Étude d'impact sur l'environnement pour l'aménagement d'un lien cyclable
dans la MRC Robert-Cliche déposée au ministre du Développement durable,
de l'Environnement et des Parcs.

N/Dossier : 56826

Réponse aux questions
Juillet 2010

voir Plan B

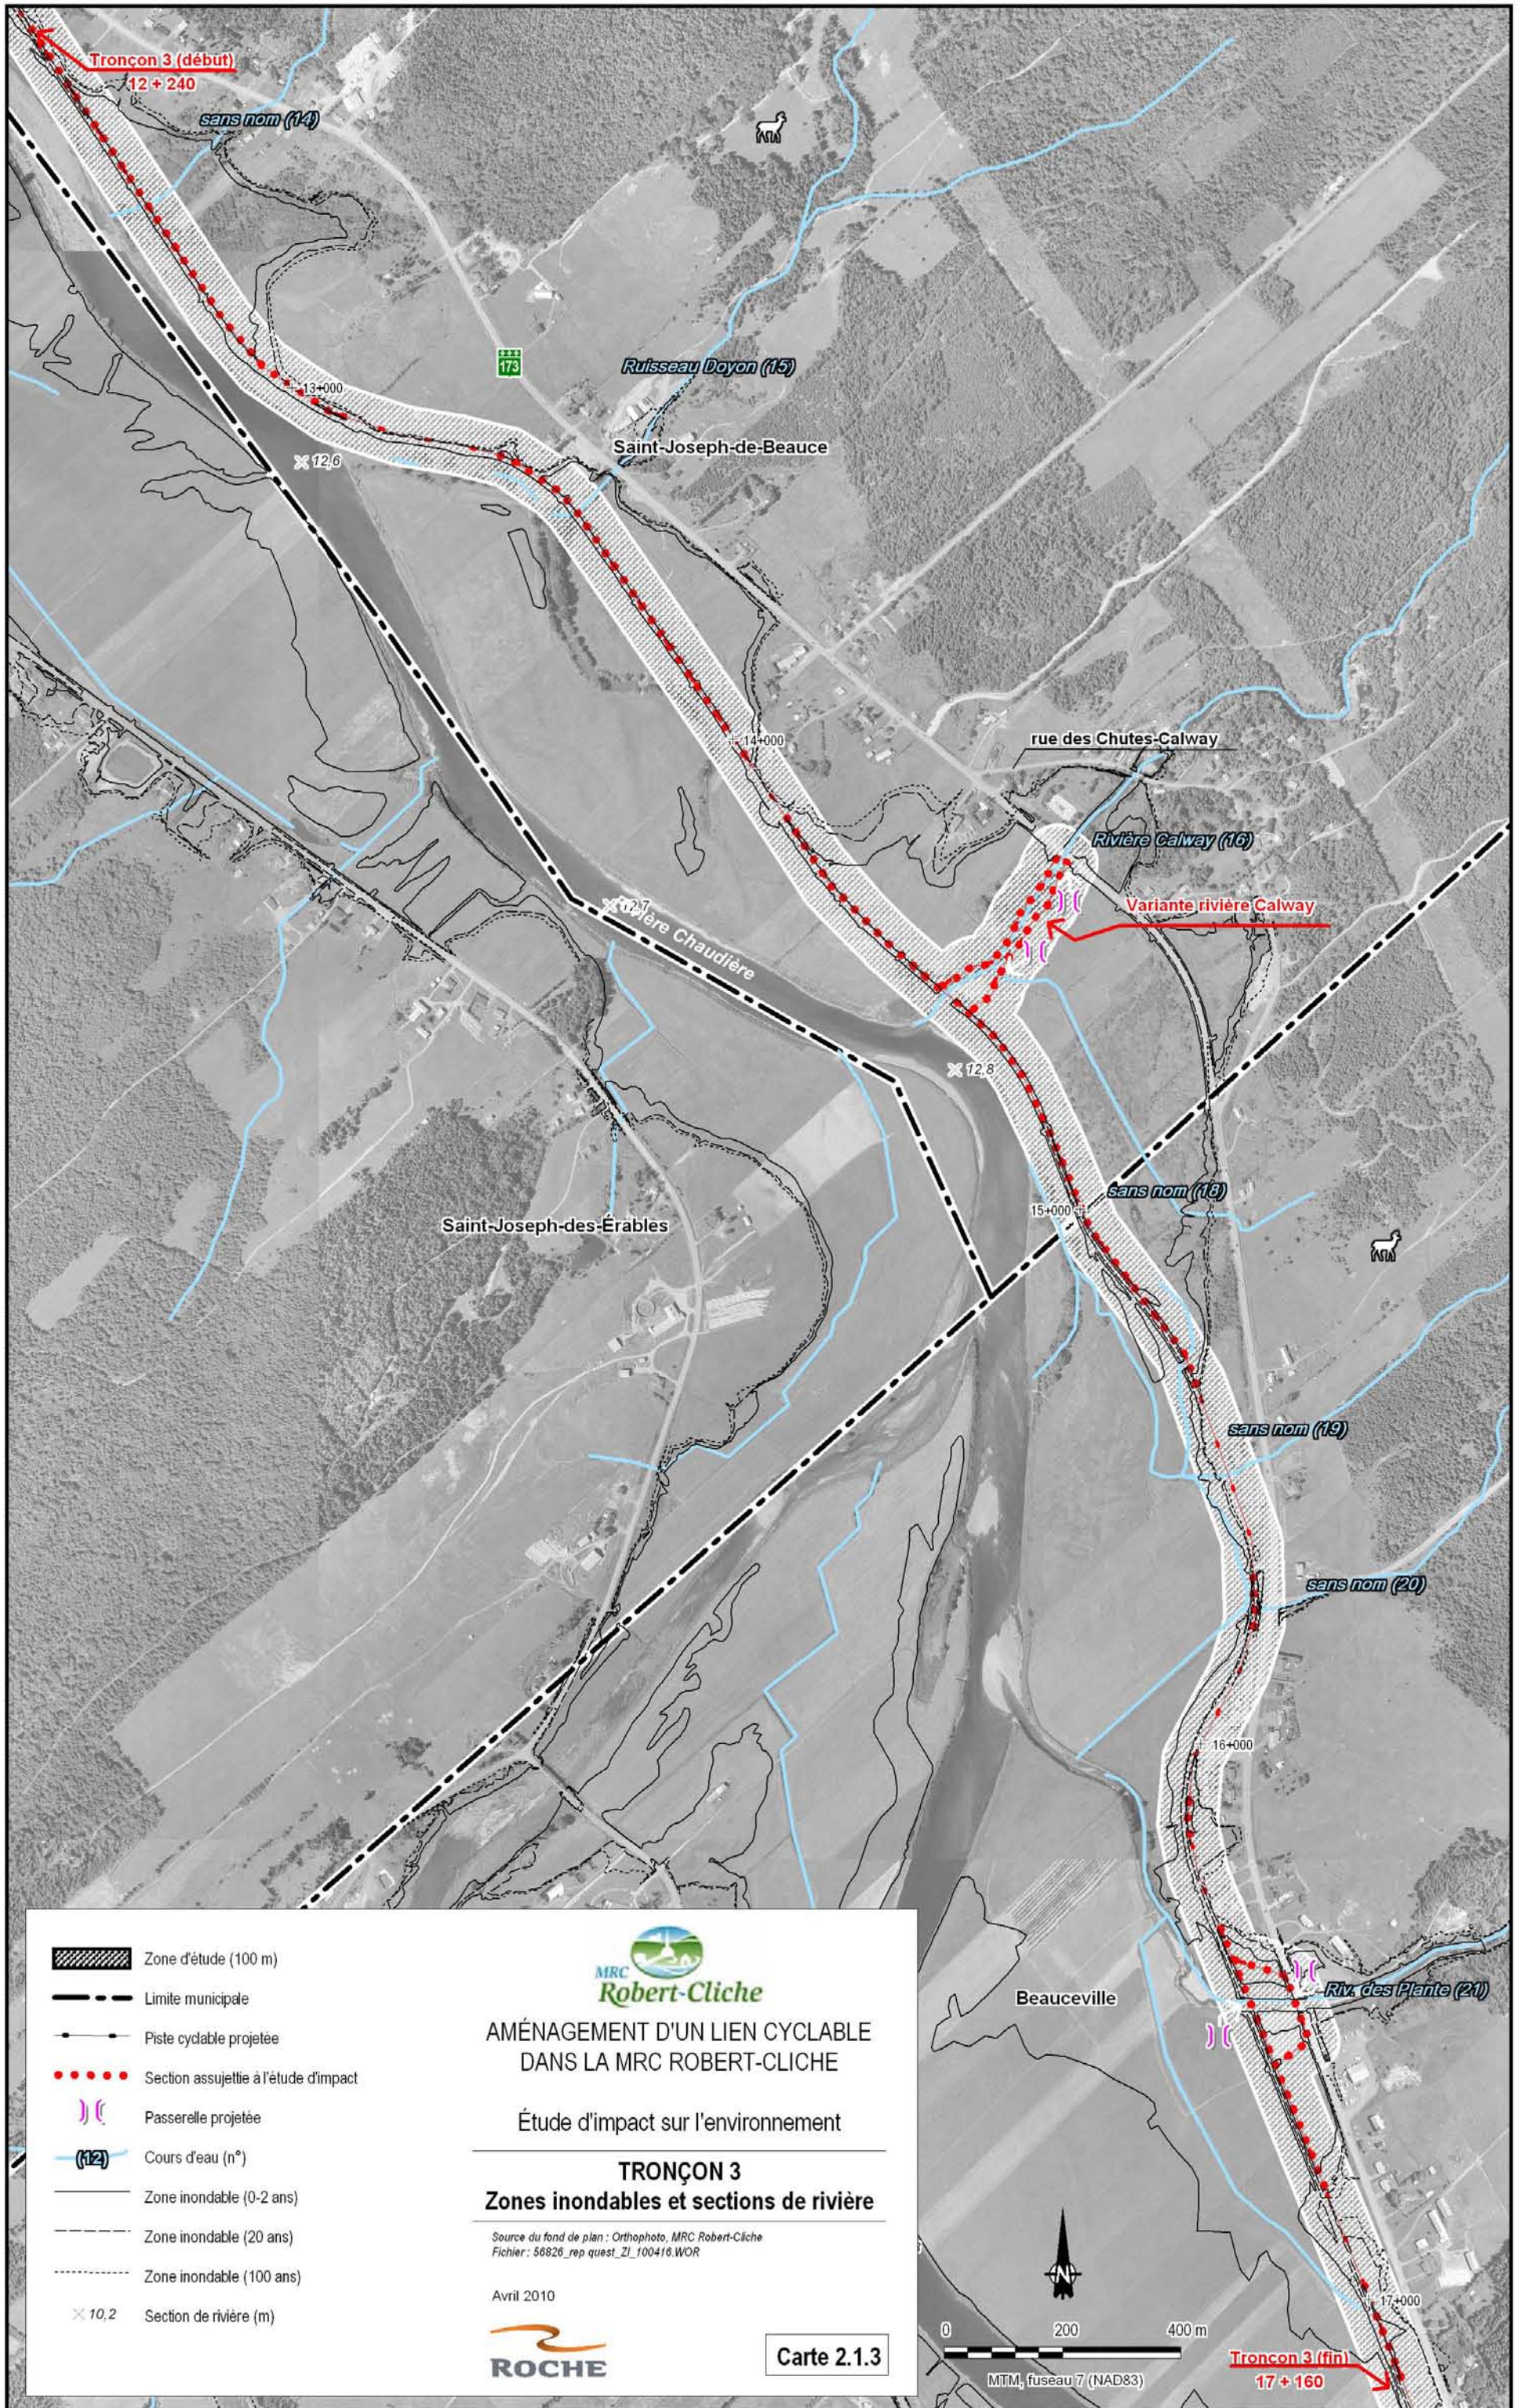
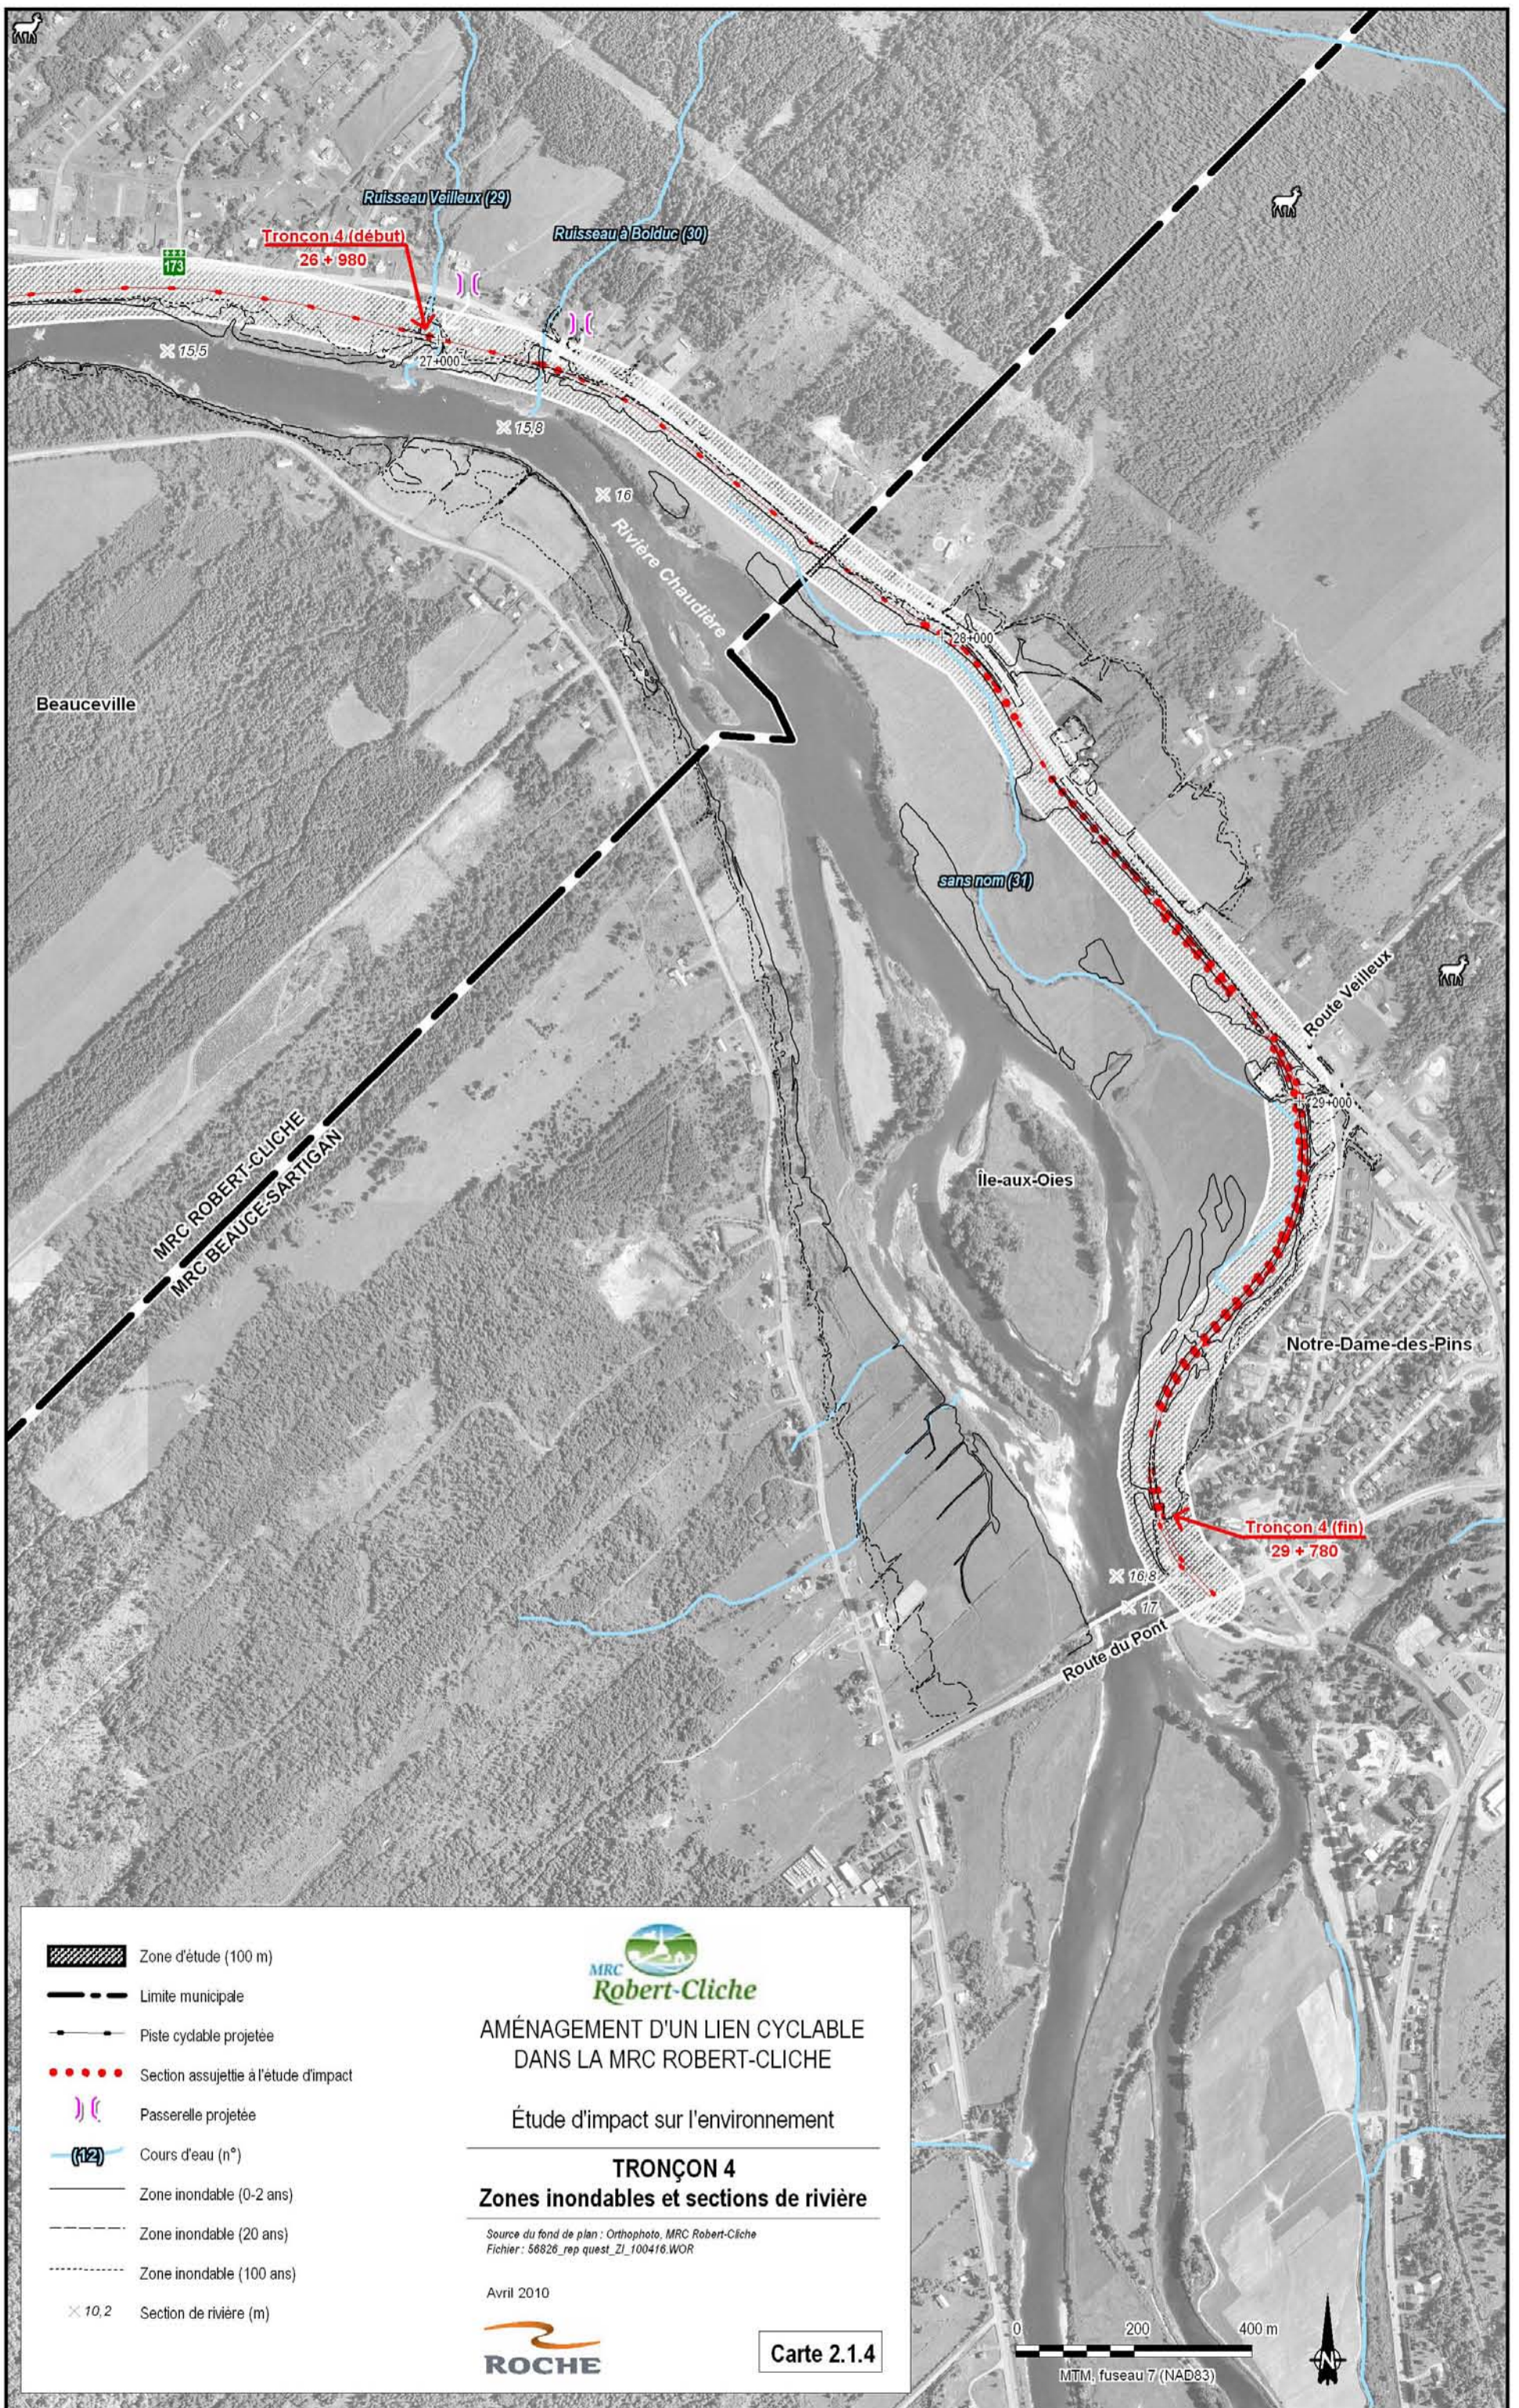
QC-3 Les limites de la zone inondable de récurrence de 2 ans sont illustrées sur les différentes cartes présentées dans l'étude d'impact. Il serait également pertinent de présenter les limites des zones inondables de récurrences de 20 ans et de 100 ans, si disponible. Ces éléments aideraient à constater l'empiètement des aménagements proposés à l'intérieur de ces zones.

Les cartes jointes à l'annexe 1 permettent de visualiser les limites des zones de récurrence de 20 ans et 100 ans par rapport au tracé projeté de la piste cyclable. Comme on peut le constater au tableau précédent, les élévations pour ces deux cotes sont très rapprochées, ce qui rend difficile une illustration à l'échelle utilisée dans l'étude d'impact.
